Nota van Beantwoording definitief Uitvoeringsbesluit Strawinsky

24 november 2016

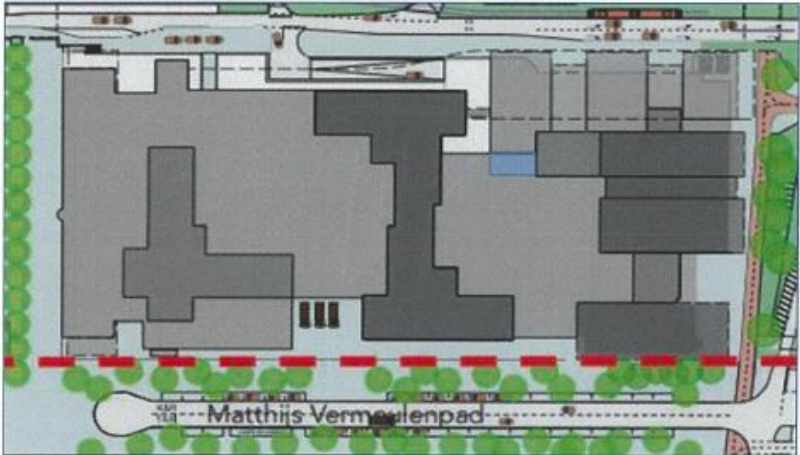
66	Indiener 12	Indiener heeft bij bestudering van het Concept Uitvoeringsbesluit geconstateerd dat dit zeer grotendeels in overeenstemming is met de uitwerkingsplannen, maar dat de laatste daarin doorgevoerde optimaliseringen in een opzicht nog niet zijn verwerkt. De omissie betreft de beoogde nieuwe footprint van de D-toren ter plaatse aan "de binnenzijde" van het complex. Het ontbrekende gedeelte van de beoogde footprint is in een blauw vak aangeduid op de afbeelding (een uitsnede uit de Plankaart met voorbeeldverkaveling) die aan het einde van deze zienswijze is opgenomen. Het gevolg van de hiervoor beschreven omissie is dat het Concept Uitvoeringsbesluit geen volledig juiste weergave van de uitbreidingsplannen voor WTC geeft. Indiener verzoekt u om het Uitvoeringsbesluit aan te passen, in die zin dat de toekomstige footprint wordt aangehouden overeenkomstig de hieronder weergegeven afbeelding.

De plankaart in het UB wordt hierop aangepast.
